Modulo per la presentazione delle osservazioni per i piani/programmi/progetti sottoposti a procedimenti di valutazione ambientale di competenza statale

Oggetto: Codice procedura 10847 - Costruzione ed esercizio di un impianto di produzione di energia elettrica da fonte eolica "FIORA" di potenza nominale pari a 52,8 MW, da realizzarsi nel comune di Manciano (GR) e delle opere ed infrastrutture connesse

TESTO DELLE OSSERVAZIONI

IMMAGINE n. 2 CUMULO IMPIANTI EOLICI nel BACINO VISIVO TERRITORIO di MANCIANO e di MONTALTO di CASTRO.

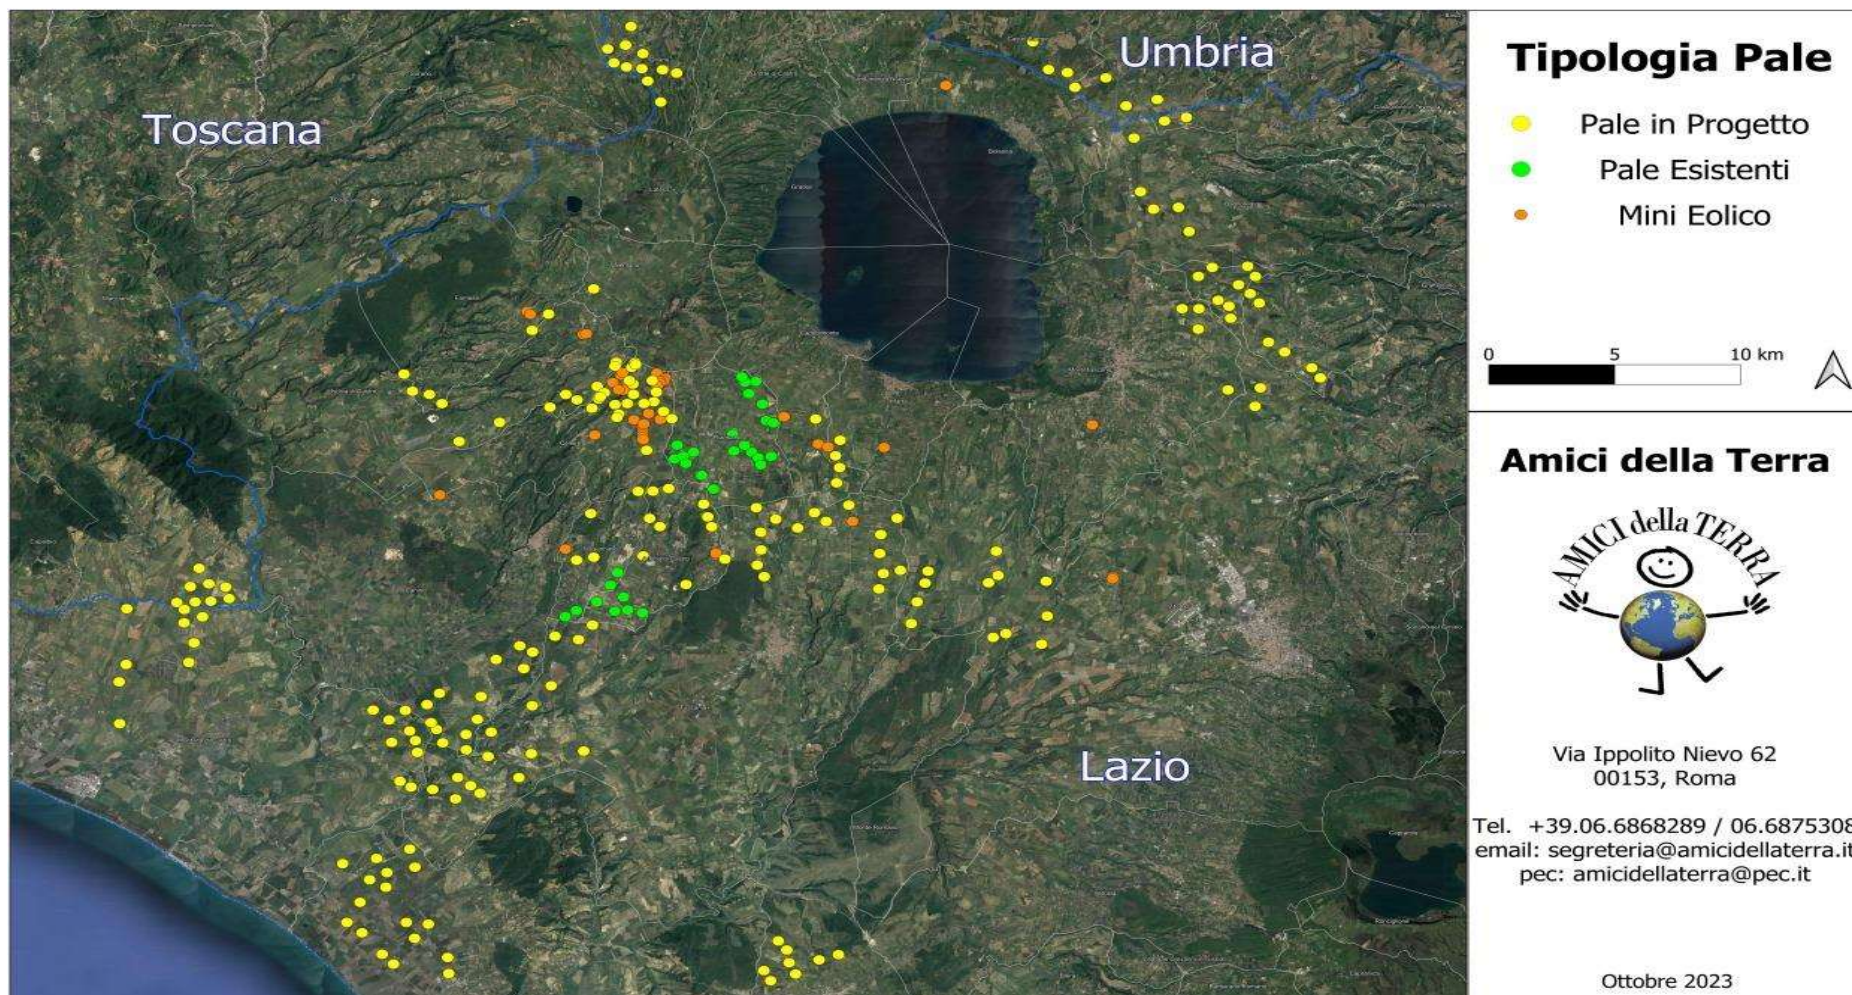
3) OSSERVAZIONE: CUMULO e SATURAZIONE IMPIANTI FER NELLA PROVINCIA di VITERBO, IN PARTICOLARE NEL COMUNE DI MONTALTO DI CASTRO E NELLA ZONA A CONFINE CON IL COMUNE di MANCIANO che SI TROVANO NELLO STESSO BACINO VISIVO.

La zona in cui in cui è stato progettato l'eolico Fiora è già occupata da diversi centinaia di ettari di impianti fotovoltaici già esistenti e in procedura VIA al Mase e alla Regione Lazio così come da diversi progetti di impianti eolici industriali (vedi Allegato Osservazioni immagini nn. 2,3 e 4. L'impianto eolico Fiora, pur trovandosi in Toscana ma nello stesso bacino visivo del territorio limitrofo laziale ed a poche centinaia di metri da una zona già estremamente satura del Lazio, andrebbe ad appesantire una situazione già *critica per la sostenibilità ambientale.*

A riprova di quanto affermato si cita la D.G.R del Lazio n. 171 del 12.05.2023 che da atto dell'elevato impatto ambientale e paesaggistico causato dal cumulo di impianti FER nella Provincia di Viterbo e la conseguente saturazione del territorio. Si porta a conoscenza che la zona più intensamente occupata dagli impianti FER (fotovoltaico ed eolico) sia già esistenti con centinaia di ettari di fotovoltaico già realizzati (immagine n. 4 Allegato) che in procedura VIA al MASE e alla Regione Lazio si trovano nell'area di dettaglio, intermedia e vasta dell'impianto eolico industriale denominato Fiora.
